松山市土石流災害
発生原因調査報告書 Vol_5.2
～ 概要版 ～

平成6年12月10日
熱海土石流原因究明プロジェクトチーム

松山城土砂災害の発生原因の究明を、インターネットに公表されている情報や開示請求により取得した情報、松山市緑町土砂災害対策技術検討委員会が公表した第3回目までの資料を基に検証を進めてきた。

図2

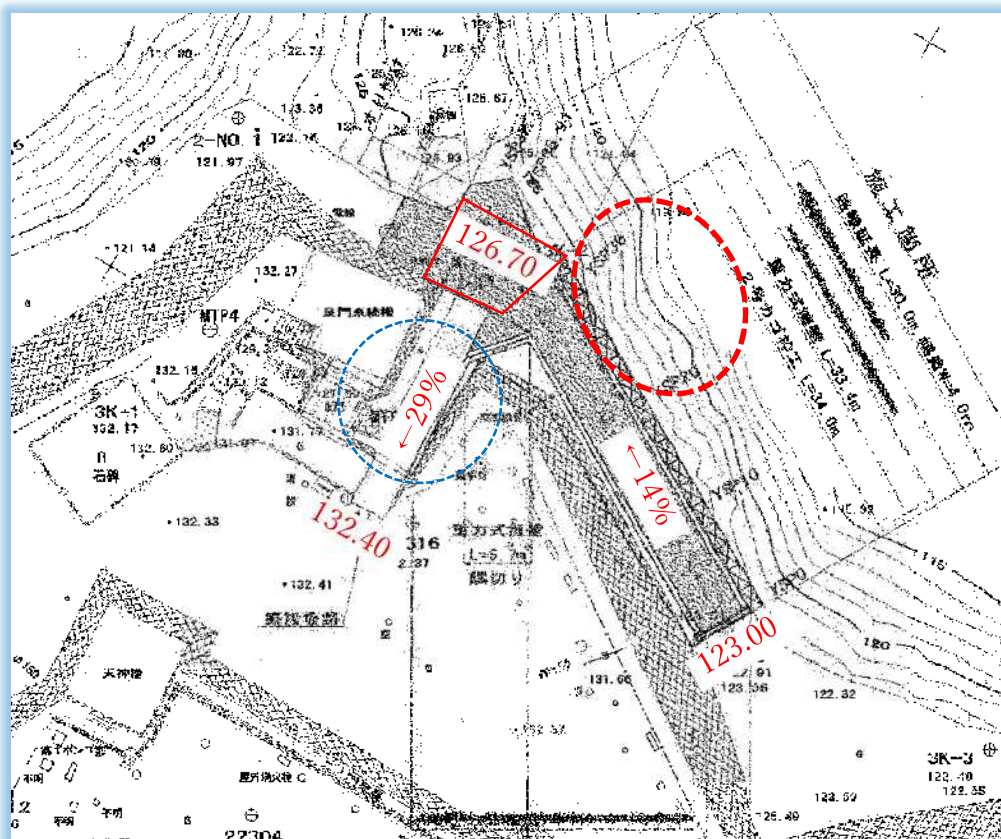
この工事で行われた盛土厚は最大約1.2mとなっているがかなり無理な設計となっている事が明らかとなってきた。当初設計でクリティカルとなる箇所の作図が正確に行われていない。結果として、急傾斜地上に盛土が行われていた可能性がある。端部に設置されていた擁壁も必要な検討が行われていなかった。

道路が一番高く、現況地盤線が一番低いのがこの赤丸の範囲で、急傾斜地における道路拡幅・擁壁設計に於けるクリティカルポイントとなる。

図 3

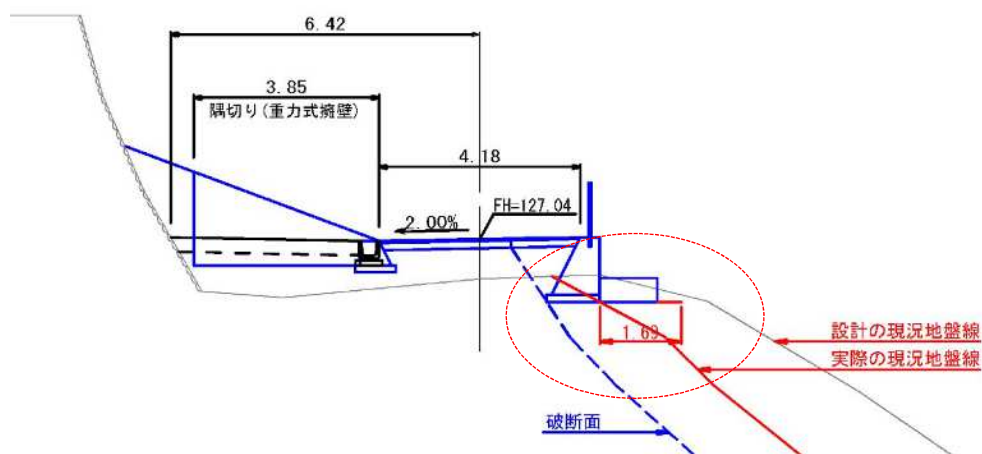
下記は YSP30 の断面を正規の方向にて作成した図面。ふとん箆の下に現況地盤線が達していなく、宙に浮いている。これでは当然施工は出来ない。

図 4

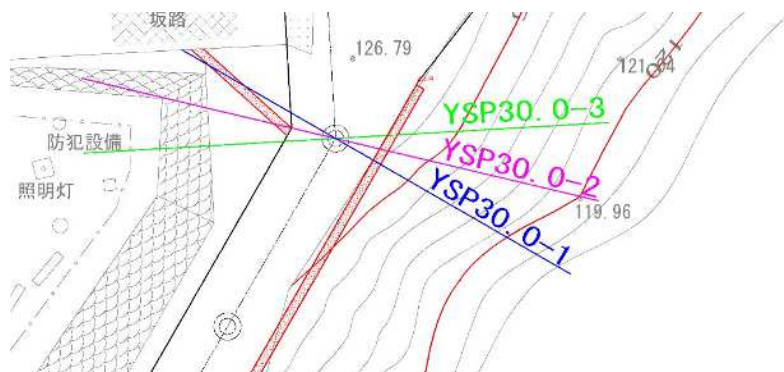
現況地盤線が緩やかに表現された理由は、法面に対し傾斜が緩やかに表現される角度を採用した為であり、意図的に行われた可能性が否定できない。

図 6

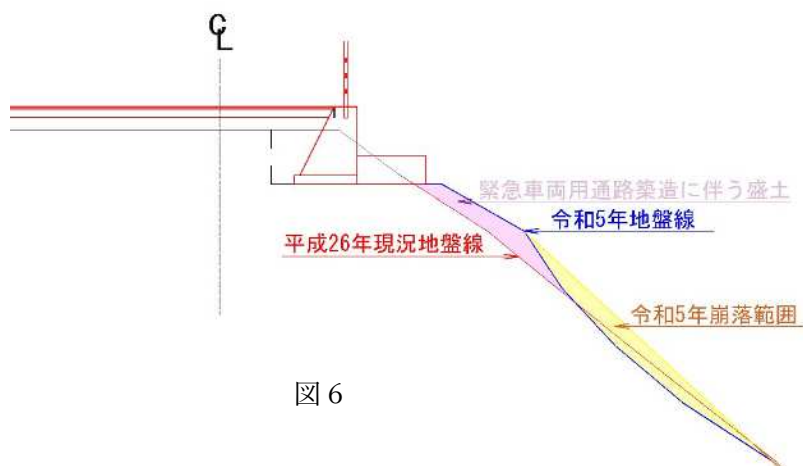
再検証にあたり設計と同じ手法で横断図を作成したところ、平成 26 年の現況地盤よりも令和 5 年の現況地盤の方が標高は高かった。これは施工に合わせて盛土が行われた可能性がある事を示す。

図 7

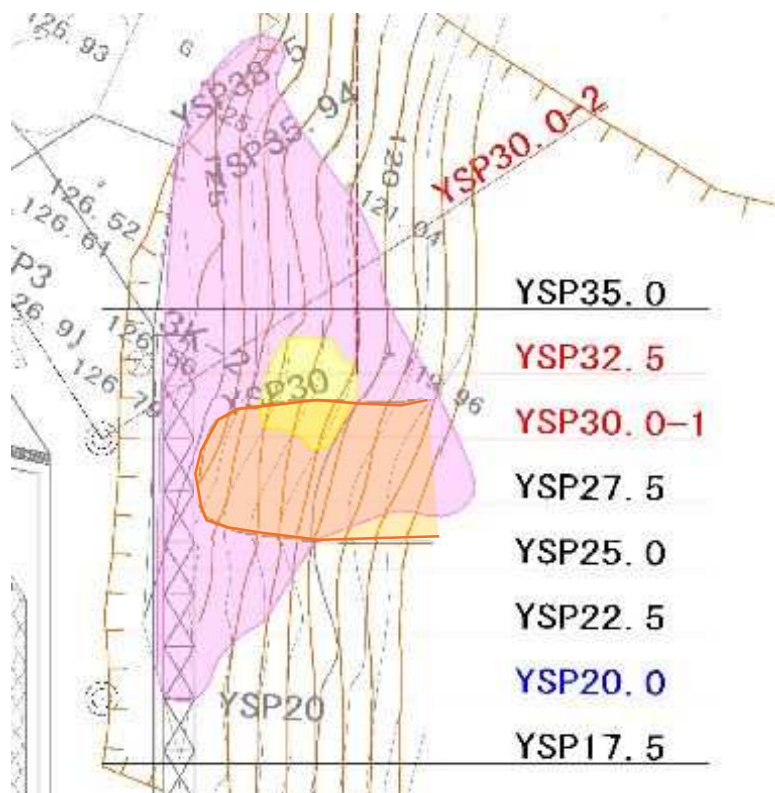
これを平面図に展開すると下記の通りとなるが、盛土を行った中央部付近が、滑り落ちて令和 5 年度の土砂災害に繋がった可能性があることが判った。

今回崩落した範囲と盛土範囲が近似していることあり、施工時の工事写真を確認する必要がある。(開示請求中)

図 8

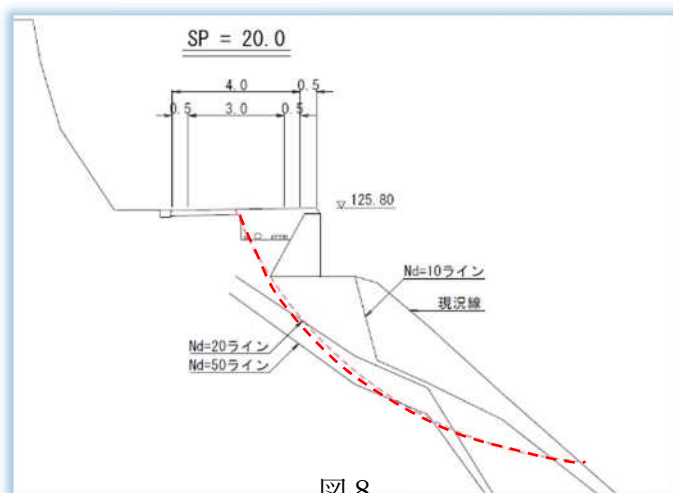
この報告書で擁壁の安定性、傾斜地における安定性の検証を行った。擁壁は破碎、一部撤去済みとなっていた事から、撤去・除荷後の断面で安定計算を行ったが、いずれも必要安全率を大きく下回る結果となった。これは上流から雨水の流入が無かったとしても、いつ崩れてもおかしくない状態だった。

安定計算を行った結果擁壁を撤去し除荷された状態でも安全率は確保されていない結果となっている。

図 1 0

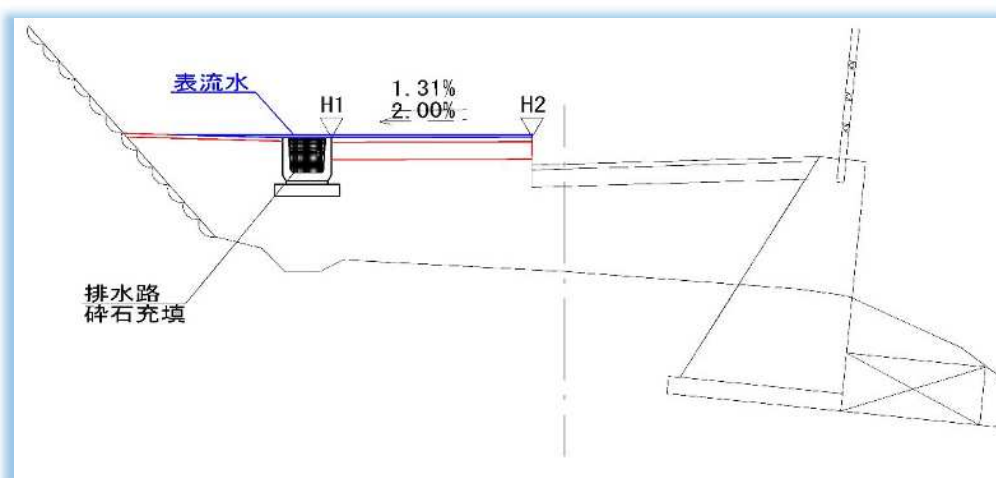
側溝が機能していない為、表流水は舗装上を流れるが、アスファルトの上は薄く数センチの深さしか確保出来ていないことから、クラック部分から斜面側に水がこぼれていた可能性が高い。流量計算上も同様の結果となっている。

図1 1：再検証結果

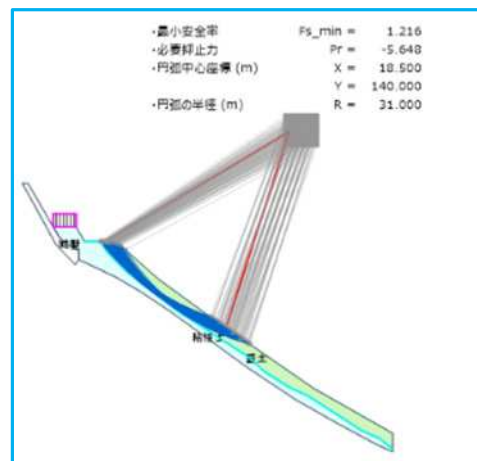
採用する条件は、内部摩擦角 ϕ 35度、粘着力 $C=5.04$ 、同一条件で検証したところ、安全率 $F_s=1.216$ （技術検証委員会 $F_s=1.229$ ）となりほぼ同じ検証結果となった。

図 1 2 ⇒

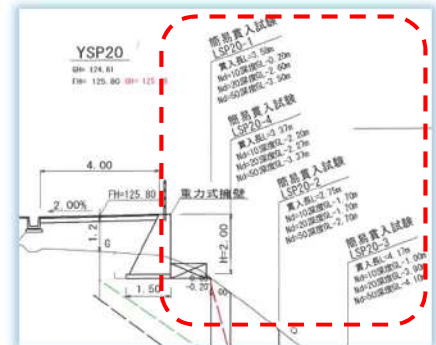
令和5年地質調査結果で測点毎に複数箇所地質調査を行い、Nd 値 10、20、30 のそれぞれの深度を測定している。これは発災前の原位置試験であり、数十メートル離れた傾斜地で行った試験よりも信憑性は高いと考えられる。

各 Nd 値に対応した内部摩擦角（せん断抵抗角）は下記の通りで 22.8 度から 25.6 度程度しかない。専門的で判り難い数値ではあるがかなり大きな違いがある。食べ物に例えると「お団子」と「乾燥した板餅」くらいの違いを想像してほしい。

図 1 3

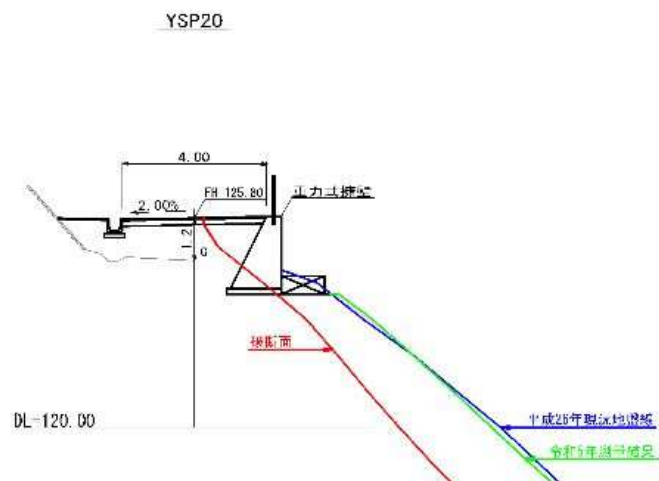
下記の図は技術検証委員会の発災後の等高線より作成したもの。
YSP20 では技術検証委員会とほぼ同じ崩落ラインとなっている。

図 1 4

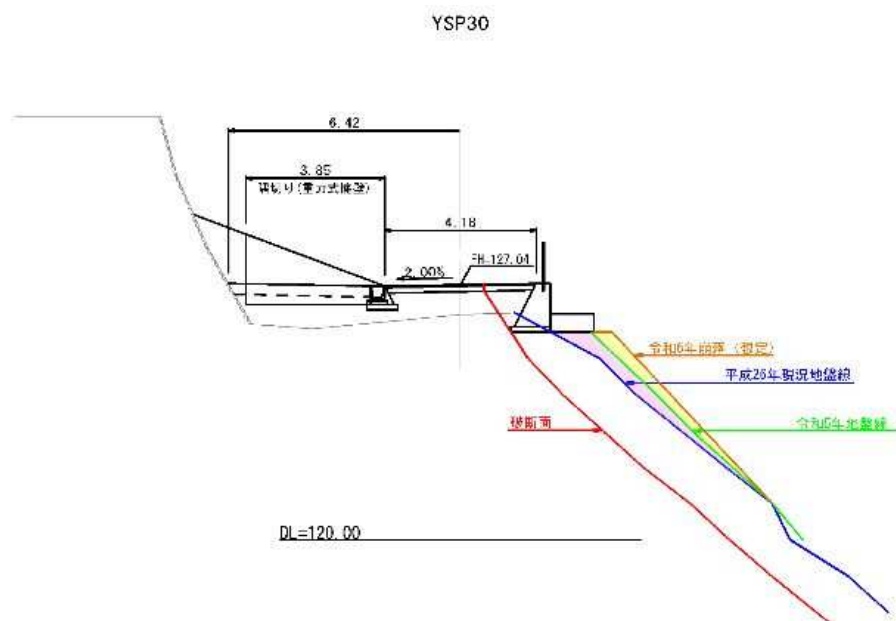
YSP30 では擁壁直下が完全に流出している。検証の過程で 2.5m ピッチで断面を作成して確認しているが、YSP20 以降擁壁の終点部まで、擁壁下部の土砂が流出している。技術検証委員会の検証断面は発災地点起点部では中央部からはずれており、検証断面の採用に問題がある。
